OFICIO N° 883-2024-EPS-EMUSAP-AB-SA/GG.

**ASUNTO: REMISIÓN DE INFORME DE LEVANTAMIENTO DE OBSERVACIONES Y ACLARACIÓN DE SITUACIONES ADVERSAS EN HITO DE CONTROL N° 28449-2024-CG/GRAP-SCC**

Es un placer dirigirme a usted para expresarle un cordial saludo y, en relación con la ejecución y supervisión de la obra "Mejoramiento y ampliación del sistema de agua potable y alcantarillado sanitario de los sectores Molinopata Baja, Santa Rosa, Valle Real, Rinconcito Abanquino y Amancaes del distrito de Abancay, provincia de Abancay, departamento de Apurímac", en la cual se han identificado dos (2) situaciones adversas, conforme se detalla en el Informe de Hito de Control N° 28449-2024-CG/GRAP-SCC.

**INFORME N°2315-2024-EPS EMUSAP A BANCAY S.A./GO**

Imagen N.º 3  
 Contracción del material de relleno entre buzones.

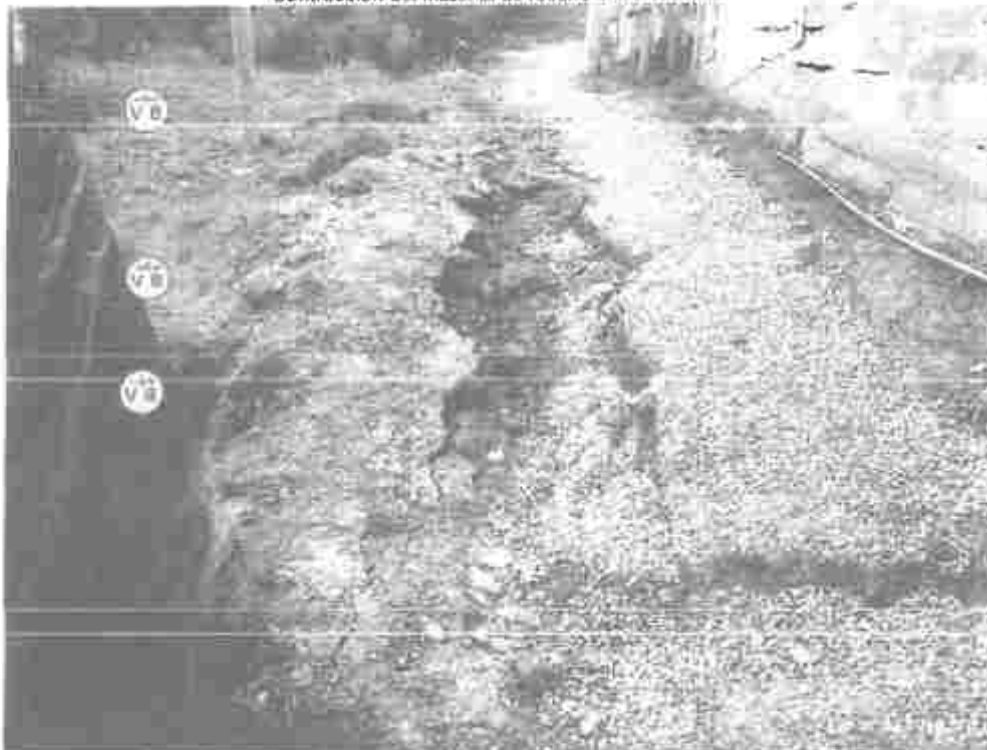
La comisión de control concurrente constató la presencia de grietas, hundimientos y asentamientos debido a la compactación del material de relleno de zanjas entre los buzones E2 238, 189 y 3 de la red de desagüe del sector Abancay como se muestra en la imagen siguiente:

La comisión de control concurrente constató la presencia de grietas, hundimientos y asentamientos debido a la contracción del material de relleno de zanjas entre los buzones Bz 230, 189 y 3 de la red de desagüe del sector Amancaes como se muestra en la imagen siguiente:

Se informa que las acciones correctivas necesarias han sido ejecutadas con éxito para la cual se procedió a la inspección del área afectada y a la implementación de las medidas de reparación pertinentes, las cuales incluyeron la compactación adecuada del material de relleno de zanjas y la restauración de la superficie a su estado óptimo.

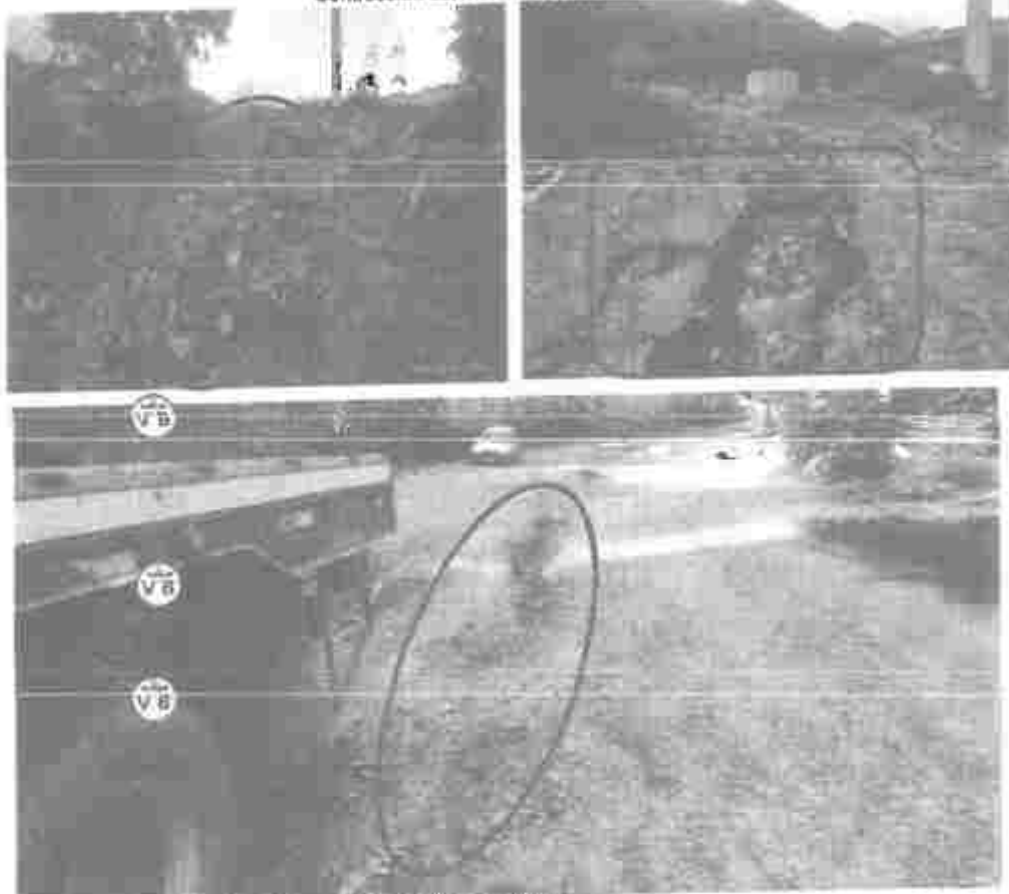
La imagen precedente, muestra las grietas y hundimientos del material de relleno de la zanja de desagüe, el cual no fue compactado de manera adecuada, incumpliendo lo establecido en el párrafo 25.4.3 del artículo 25 Rellenos, que establece:

*25.4.3. En los Rellenos Controlados o de Ingeniería es obligatorio realizar controles de compactación en cada una de las capas compactadas, necesariamente a razón, de un control por cada 250 m<sup>2</sup> o fracción, con un mínimo de tres controles por capa. En áreas pequeñas*

En respuesta a las observaciones sobre hundimientos y socavaciones causados por lluvias, informamos que se realizó una compactación adecuada del material de relleno, usando el vibro apisonador. El área ha sido restaurada a un estado óptimo, mejorando la durabilidad y vida útil de la estructura, garantizando la seguridad de peatones y vehículos.

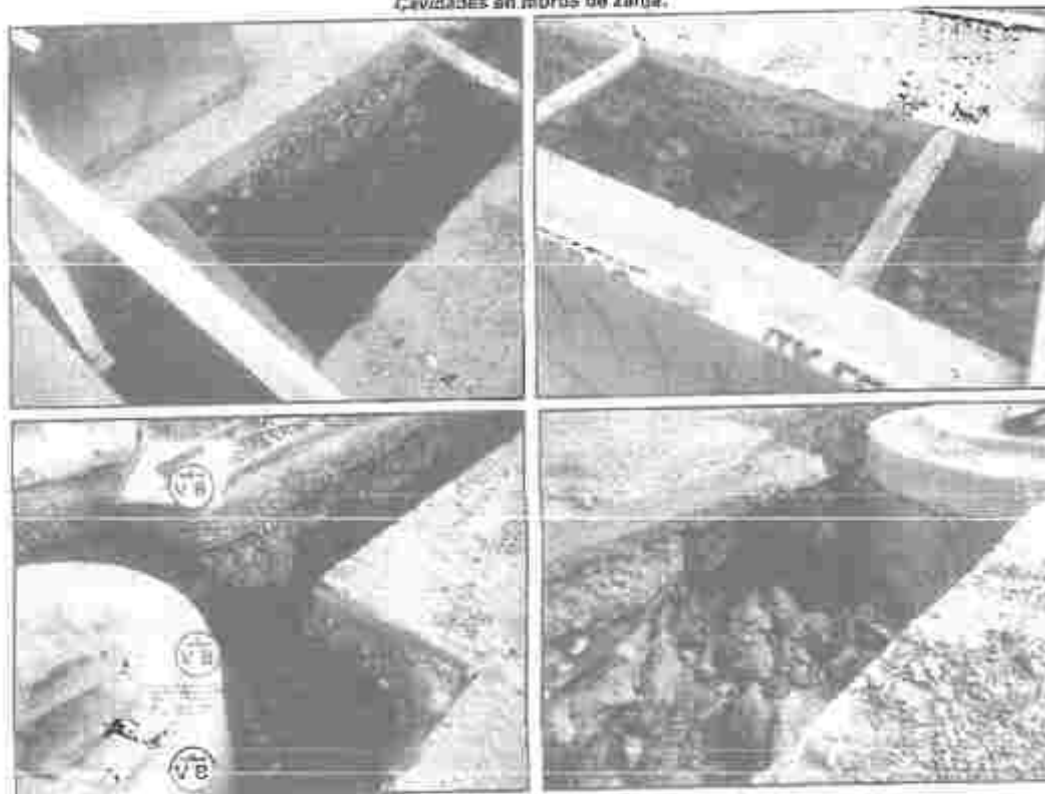
Como se puede apreciar en las imágenes precedentes, el inicio de la temporada de lluvia acelera la generación de fallas y cavidades en los muros de las zanjas y en los muros de los buzones, en tal sentido, la empresa contratista incumple a propio costo lo establecido en el sub ítem 1.3.1.02 especificaciones técnicas, que establece:

*\*Longitud máxima de Zanja Abierta. Excepto por permiso especial del Inspector Supervisor, sólo se permitirá colocar la cantidad de tubería, incluyendo excavación, instalación de tubería y relleno en cualquier tramo, que pueda ser completada en un día; sin embargo, la longitud máxima de zanja abierta nunca deberá exceder de 200 metros donde la zanja esté dentro o adyacente a calles pavimentadas. Para áreas no pavimentadas, esto puede incrementarse a 600 metros. Esta longitud incluye excavación abierta, instalación de tubos y colocación de accesorios, relleno y compactación para zanjas que no han sido temporalmente revestidas.*

Por tanto, el hecho de postergar el relleno de zanja no solo incumple la especificación técnica respecto a la zanja abierta, sino que posibilita riesgos de caída de materiales y rocas, posibilitando la fallga y rotura de las tuberías ya instaladas, así mismo, podría generar hundimientos, asentamientos y cavidades en la estructura del pavimento, reduciendo la calidad y la vida útil de la obra.
